Dotyczy : Postępowania prowadzonego w trybie przetargu nieograniczonego na „Utworzenie pracowni angiografu w systemie zaprojektuj, wybuduj, wyposaż przy realizacji inwestycji pn. zakup sprzętu i aparatury z zakresu kardiologii wraz z montażem w oddziale chorób wewnętrznych w Szpitalu Ogólnym w Wysokim Mazowieckiem”. **Nr sprawy 4/2019**

Otrzymałmśmy zapytania do w/w postępowania następującej treści :

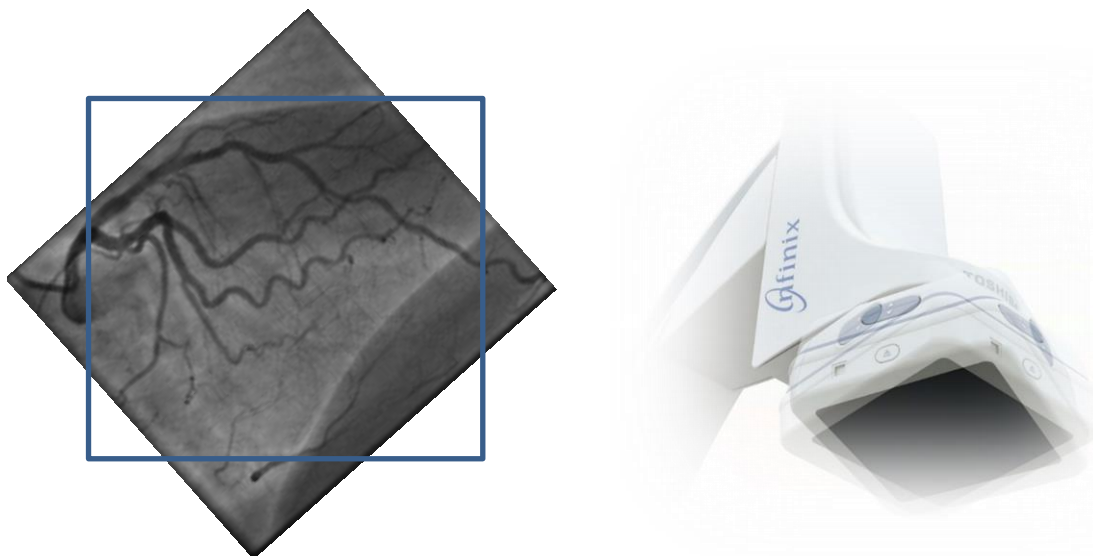
„Pracownia musi być wyposażona w stacjonarny angiograf cyfrowy subtrakcyjny o dużym wzmacniaczu — minimum 40 cm średnicy lub detektorze — minimum 30 cm × 40 cm w trybie obrazowania 30–38 cm. Tak duży wzmacniacz lub detektor jest konieczny ze względu na obrazowanie dużych obszarów naczyniowych. Aparat — angiograf musi być wyposażony w: opcję roadmap, możliwość ilościowej oceny stopnia zwężenia oraz zapisu obrazu. Wymagany jest system automatycznego przesuwu stołu lub lampy”

- W związku z powyższym wnosimy o zmianę zapisu na ?

56	Płaski panel cyfrowy o wymiarach detektora minimum 30 cm × 40 cm w trybie obrazowania 30–38 cm zgodny z wymogami Rozporządzenia Ministra Zdrowia z dn. 22 listopada 2013 r. w sprawie świadczeń gwarantowanych z zakresu leczenia szpitalnego (Dz. U. z dn. 12 grudnia 2017 r., poz. 2295) i Polskimi zaleceniami wewnątrznaczyniowego leczenia chorób tętnic obwodowych i aorty 2009.	Tak, podać Wielkość matrycy detekcyjnej ≥ 30x40 cm – 20 pkt Wielkość matrycy detekcyjnej < 30x40 cm – 20 pkt	
----	----------------------------------------------------------------------------------------------------------------------------------------------------------------------------------------------------------------------------------------------------------------------------------------------------------------------------------------------------------------------------------------	----------------------------------------------------------------------------------------------------------------------------	--

Wnosimy również o wprowadzenie wymogów o brzmieniu:

pozycjach skośnych, przy których część urządzeń stwarza dodatkowe narażenie promieniowaniem części nie wykorzystywanych w zabiegu co pokazuje poniższy rysunek:

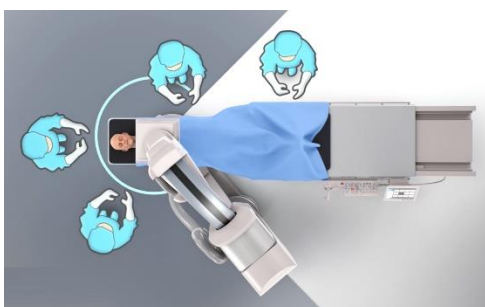
Wnosimy o wprowadzenie wymogu o brzmieniu:

Możliwość ustawienia statywu z boku pacjenta stołu pod kątem większym niż 110° (dla badań kardiologicznych) z lewej i prawej strony w celu zapewnienia dostatecznej przestrzeni u wezłowania pacjenta na ustawienie dodatkowej aparatury i pracę lekarzy i pielęgniarek	Tak/Nie Tak – 5 pkt Nie – 0 pkt	
--	-------------------------------------------------------------------------------------------------------------------------------------------------------------------------------------------------------------------------------------------------------------------------	---------------------------------------	--

Powyższe ma na celu umożliwienie personelowi zwiększenie funkcjonalności urządzenia poprzez możliwość ustawienia aparatury od strony głowy. Pozwoli to też na zwiększenie zakresu poruszania się pielęgniarek i asysty co obrazuje poniższy plan:

Odpowiedź: Zamawiający informuje, iż dokonał modyfikacji SIWZ w zakresie formularza asortymentowo – cenowego stanowiącego Załącznik Nr9 do SIWZ oraz w zakresie wzoru umowy stanowiącego Załącznik Nr 6 do SIWZ. Dokonana modyfikacja stanowi załącznik do niniejszych wyjaśnień. Dokonana modyfikacja jest wiążąca dla Wykonawców.
